ENI PROGETTO ITALIA IMPIANTO EOLICO PORTO TORRES (34 MWp)

ALLEGATO 4

Integrazioni Volontarie – Riscontro alle Richieste di Integrazione della Regione Sardegna DG Difesa Ambiente di cui alle Note Prot. 8530 del 28/04/2020, Prot. 5976 del 05/03/2021 e Prot. 6588 del 15/03/2021

Figura 3 – Cerchi di raggio 50m che hanno come centro gli aerogeneratori

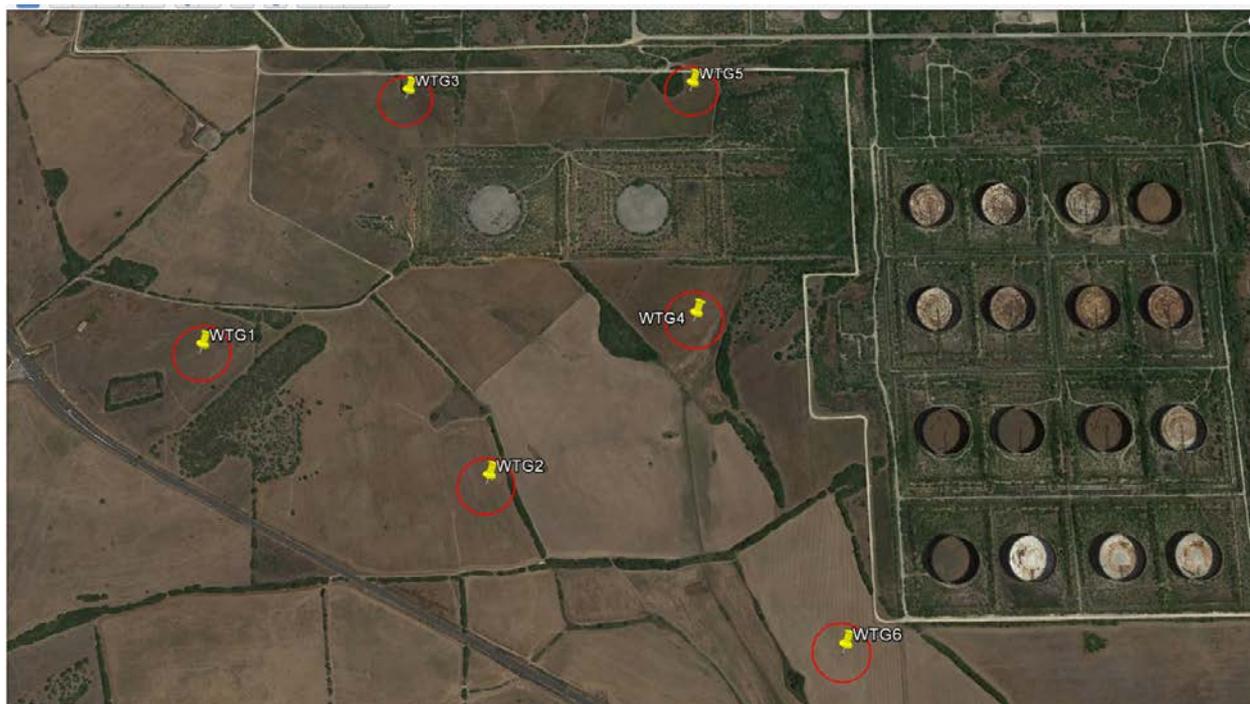
Si ritiene necessario che il progetto venga integrato con adeguate valutazioni circa gli eventuali effetti collaterali all'installazione degli aerogeneratori sul regime aerodinamico dell'area, quali fenomeni di downwashing e turbolenze a terra, che potrebbero causare la dispersione ad ampio raggio del materiale contaminato attualmente depositato nelle aree.

Il proponente rimanda la trattazione dell'argomento. E' opportuno rilevare la stretta correlazione tra lo studio richiesto e le attività di demolizione richiamate nel punto precedente.

Nel caso specifico, tali considerazioni generali sono state integrate con uno studio, che si allega al presente documento (**ANNEX B**) che conclude quanto segue *"l'aumento di turbolenza a terra dovuto alla presenza della turbina eolica si esaurisce nei primi 50m circa a valle delle pale."*

Tale considerazione è confermata dalle risultanze dello studio allegato in ANNEX B, dal quale si evince che *"l'aumento di turbolenza a terra dovuto alla presenza della turbina eolica si esaurisce nei primi 50m circa a valle delle pale."*, e che pertanto l'effetto di turbolenza indotto si esaurisce all'interno dell'area di progetto, senza impattare le aree esterne, come meglio rappresentato nella **Figura 3** seguente.

Figura 4 – Ortofoto con individuazione dei punti di interferenza con il reticolo idrografico

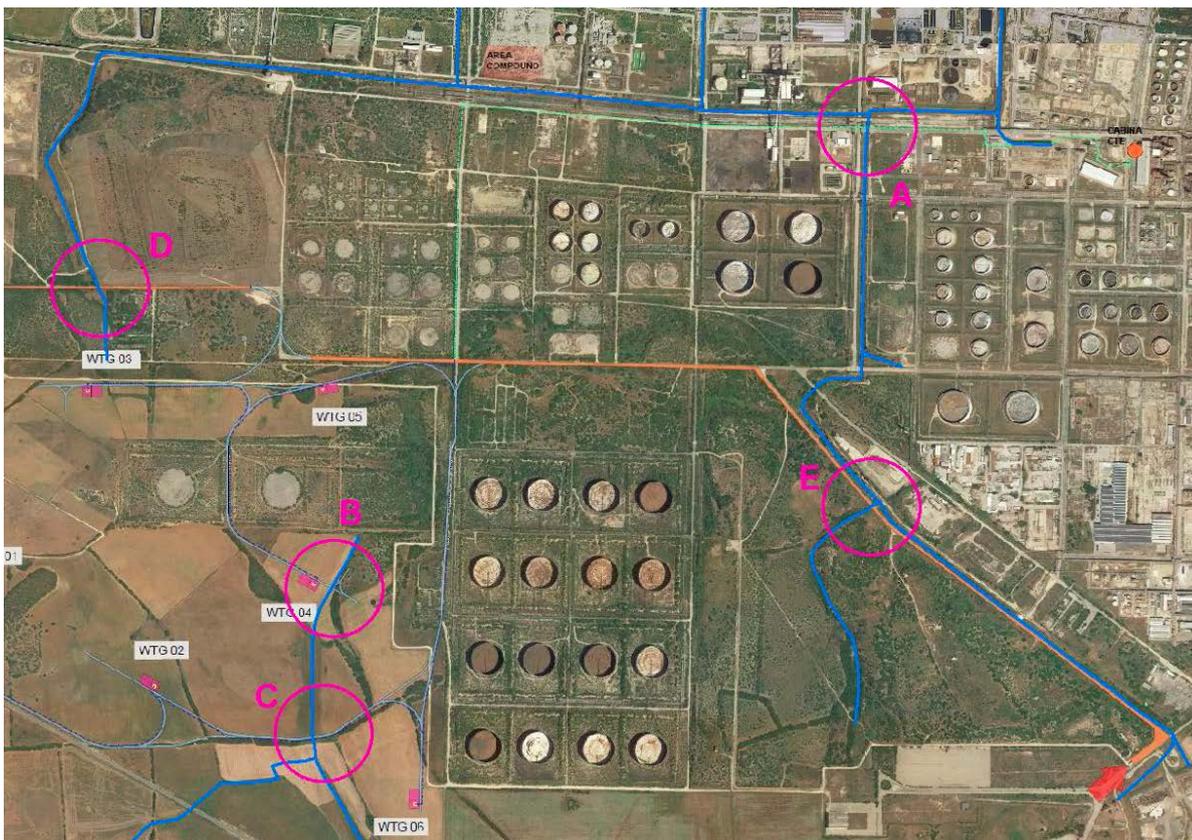
In riferimento alla nota Prot. N. 3519 del 14/04/2020 della DG Agenzia Regionale del Distretto Idrografico della Sardegna, allegata alla Nota della DG Difesa Ambiente Prot. 8530 del 28/04/2020 di seguito si fornisce riscontro alla seguente richiesta ***“In conclusione, si chiede, pertanto, l'illustrazione e la descrizione delle tipologie di tutte le possibili interferenze delle opere in progetto con i compluvi facenti parte del reticolo idrografico di riferimento ai fini del P.A.I. e le condizioni di ammissibilità, secondo le N.A. del P.A.I., e, qualora fosse necessario, la trasmissione dello studio di compatibilità idraulica da redigersi secondo quanto indicato in precedenza corredato della prescritta dichiarazione, ex Allegato 2 alla Circolare 1/2019 dell'Autorità di bacino resa dal Comune di Porto Torres.”***

Innanzitutto si specifica che le interferenze analizzate tra le opere in progetto ed il reticolo idrografico di riferimento sono afferenti ai 5 punti (A-B-C-D-E) rappresentati nella Figura 4 che segue.

In riferimento alla Figura 4, si evidenzia che il reticolo idrografico rappresentato, all'interno delle aree di stabilimento, individua canalizzazioni esistenti le cui interferenze con infrastrutture stradali e/o tecnologiche sono esistenti e non modificate dall'impianto eolico in progetto (a meno del punto interferente B).
